**Data:** Quarta-feira, 03 De abril De 2019 04:13 PM  
**Assunto:** Re: Assunto: Re: PROTOCOLO N° 54040563/2019 - ROSILENE CIRILO DE ALMEIDA & CIA LTDA - INDEFERIDO

Assunto: Assunto: Re: PROTOCOLO Nº 54040563/2019 - ROSILENE CIRILO DE ALMEIDA & CIA LTDA - SOBRESTADO

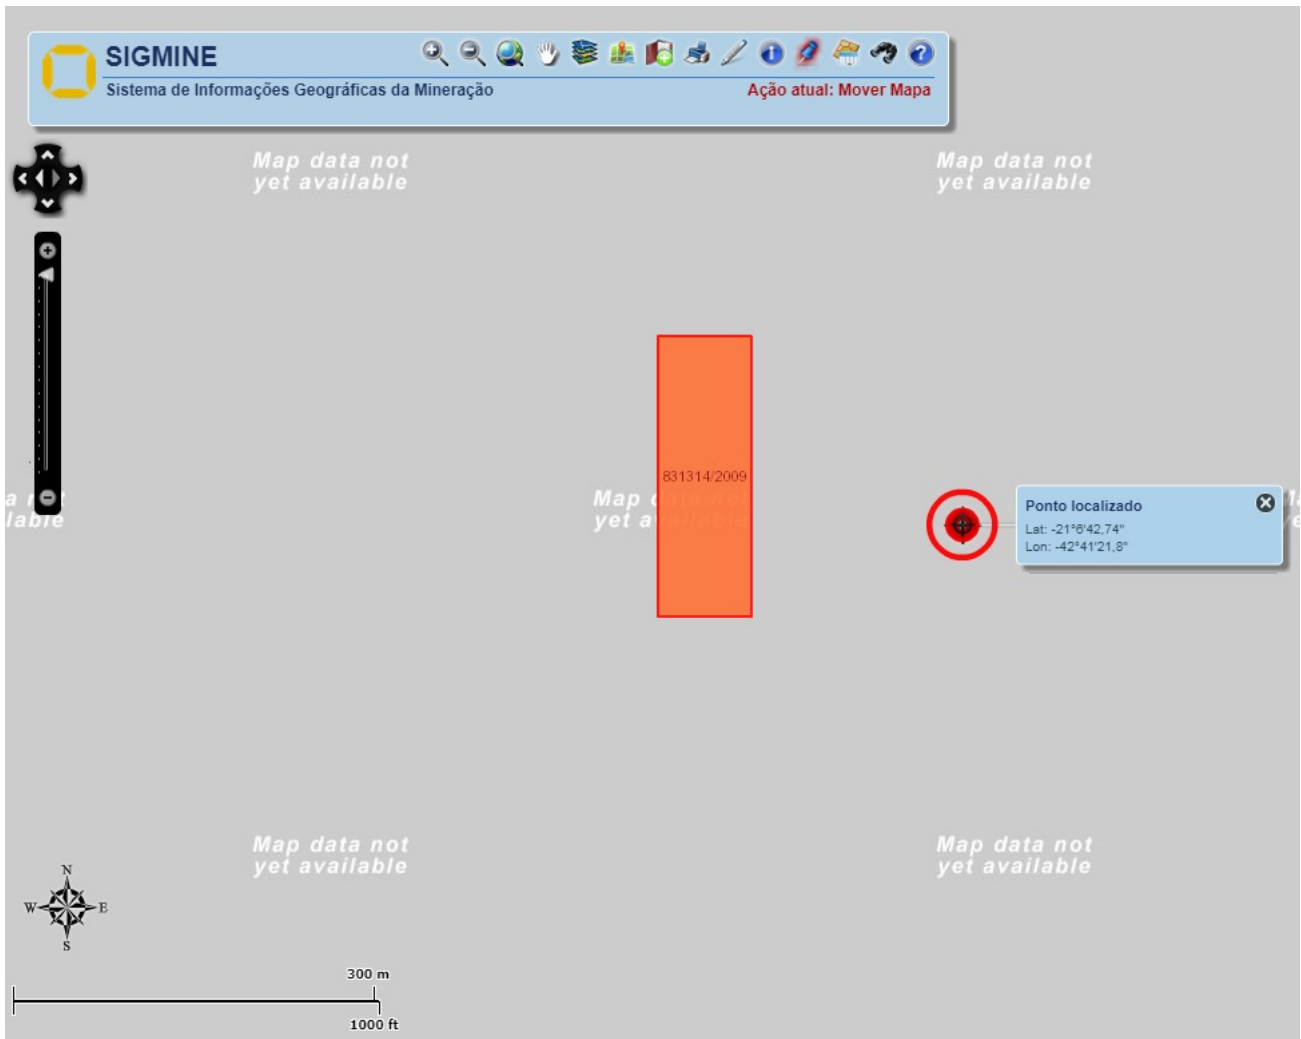
**Tendo em vista as várias divergências verificadas durante a análise do presente protocolo, faz-se necessário iniciar novo procedimento no Sistema de Requerimento de Licenciamento Ambiental, atentando para:**

- anexar apenas 1 polígono do empreendimento (oriente que faça a representação do polígono no Google Earth utilizando as coordenadas disponibilizadas pelo DNPM e anexadas no e-mail anterior);
- adequar a informação de área útil do empreendimento (item 6.2 do módulo 5) em conformidade com o polígono do empreendimento;
- Adequar as coordenadas do empreendimento (quadro 5.5 do módulo 5), tendo em vista que extrapolam os limites da poligonal do DNPM, conforme imagem abaixo:

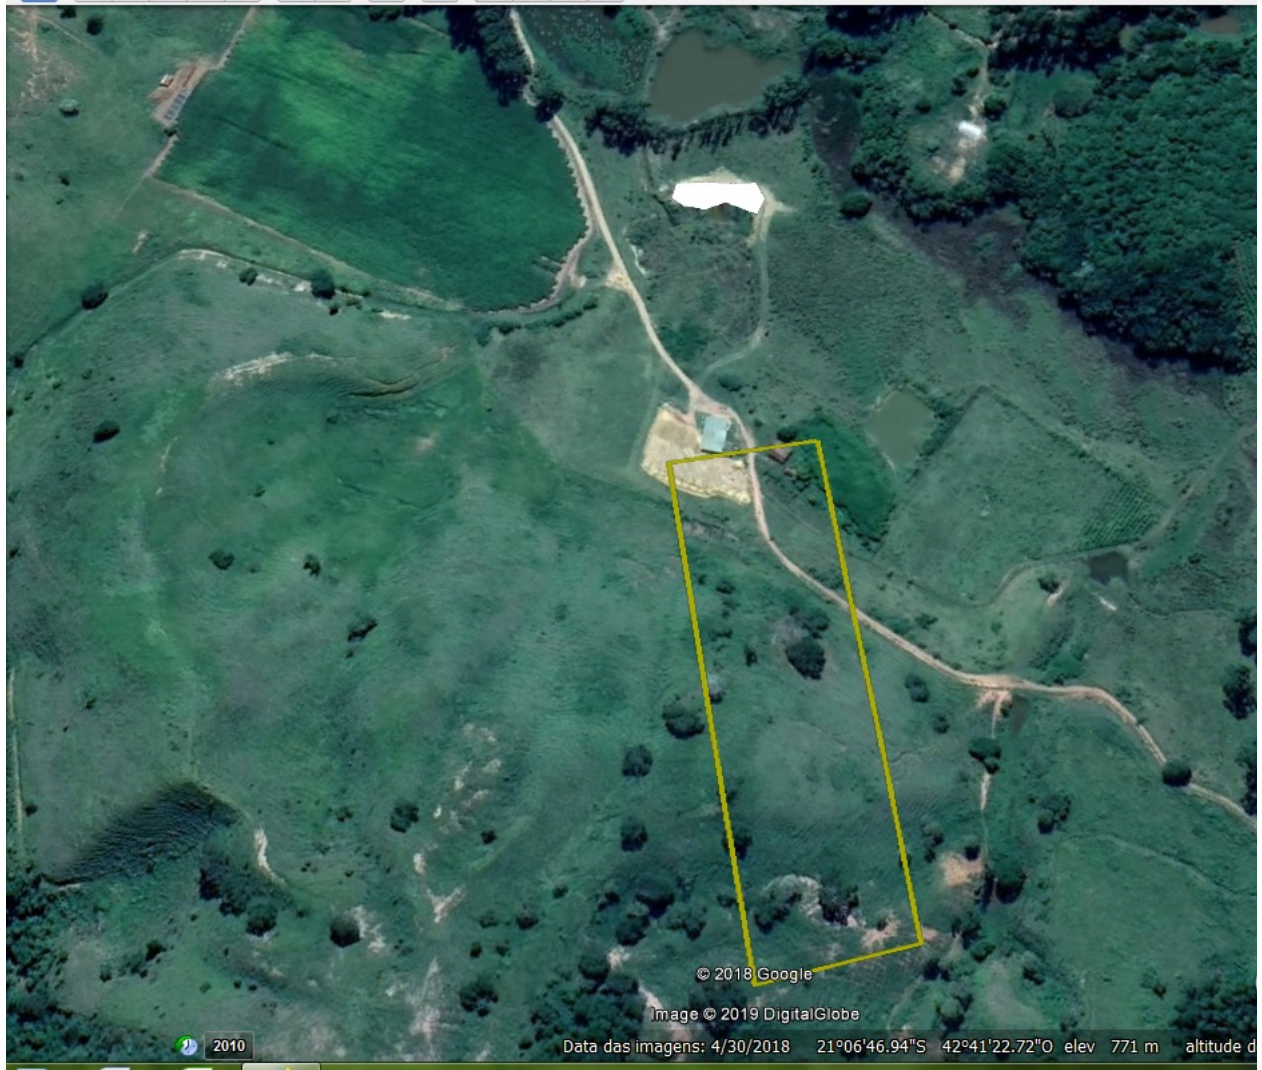
A geóloga responsável, falou que as coordenadas utilizadas no DNPM, são mais completas que as do Google earth, assim sendo, da erro quando baixamos o kml no Google earth. Segue em anexo o doc que deu entrada no DNPM com as coordenadas. Se jogar elas no Google earth até a opção segundos . Vera que o polígono cai em outro local, . comparação com o polígono que baixei no site do DNPM .
